Avis délibéré
Projet de centrale photovoltaïque au sol « La Cocoteraie » à
Iracoubo en Guyane

N°MRAe 2025APGUY 4

Avis de la MRAe Guyane en date du 4 juin 2025
sur le projet de centrale photovoltaïque au sol « La Cocoteraie » - 2025APGUY4

Figure 2 : implantation des panneaux photovoltaïques par rapport aux habitats

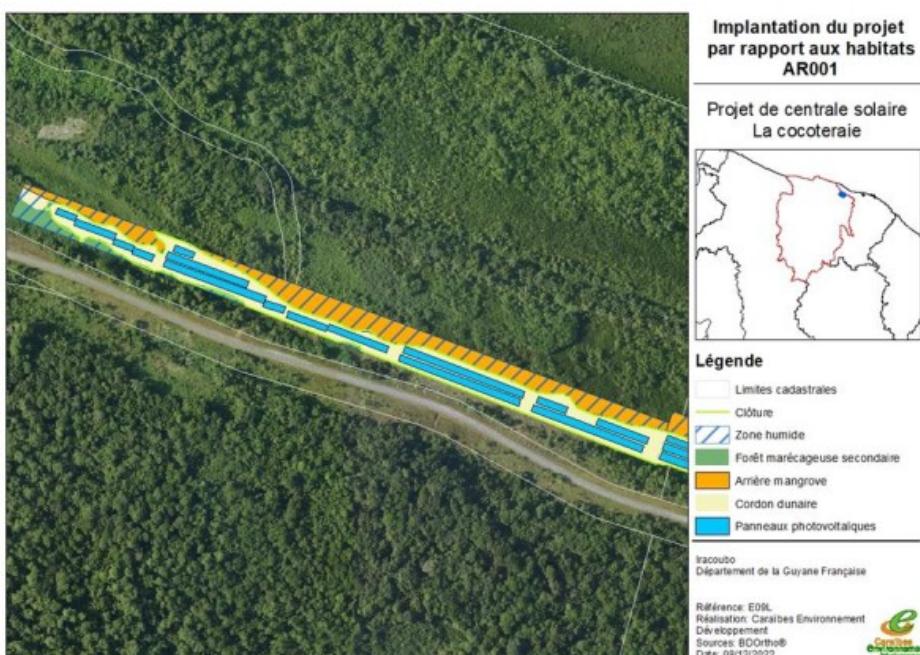
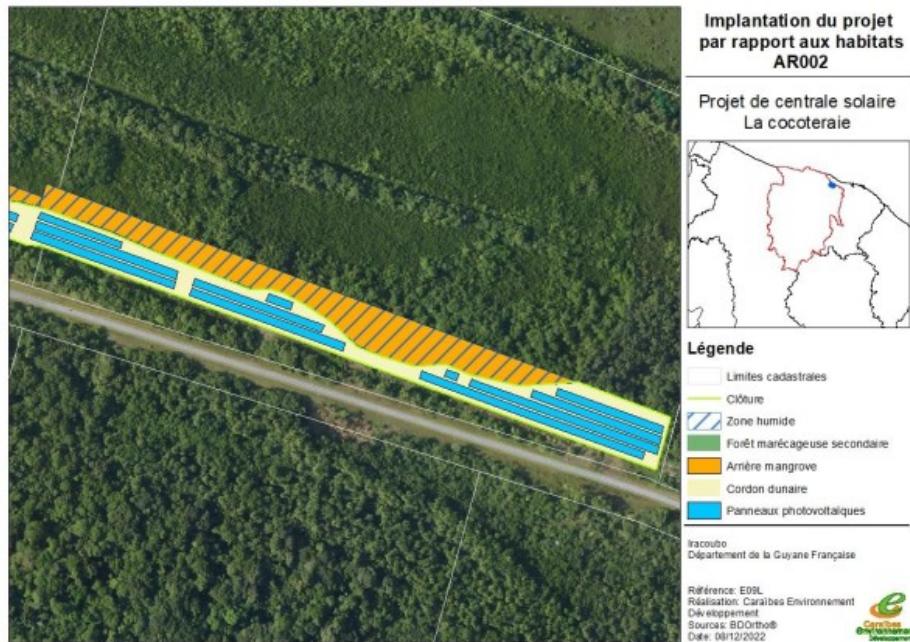
- 8 712 panneaux de 650Wc sur une surface de 26 200 m²; La MRAe note une incohérence entre la puissance annoncée et celle résultant de la puissance unitaire de chaque panneau ;
- des structures supportant les panneaux photovoltaïques en acier ;
- 2 réserves incendies de 120 m³ chacune ;
- 1 poste de livraison ;
- 4 locaux techniques (les 3 à l'intérieur du site sont des locaux onduleurs, celui à l'extérieur du site est un transformateur) ;
- 3 530 ml de clôture de 2 m de haut ;
- 1 portail d'accès de 6 m de large ;
- autour du projet, un cheminement d'une largeur de 5 m minimum en terre battue sera aménagé pour permettre la maintenance et l'intervention sur les panneaux solaires ;
- l'emprise au sol du projet est de 26 272 m².

Au niveau de la zone d'implantation, les habitats impactés sont majoritairement le cordon dunaire déjà perturbé par l'entretien des lignes électriques et l'arrière mangrove située à l'opposé de la route. Le niveau d'incidence est jugé faible. Pour la MRAe, il convient de préciser si l'arrière mangrove sera également impactée, et sur quelle superficie, et de réviser le cas échéant le niveau d'incidence qui ne pourrait alors pas être considéré comme faible.

- ➔ **de confirmer si les zones humides seront préservées de tout impact ou dans le cas contraire de préciser les superficies remblayées,**
- ➔ **avant le début des travaux, de vérifier la présence d'indices de nidification de l'avifaune et en particulier des espèces protégées,**
- ➔ **de confirmer si un suivi des groupes faunistiques et floristiques sera effectivement réalisé par un expert naturaliste.**
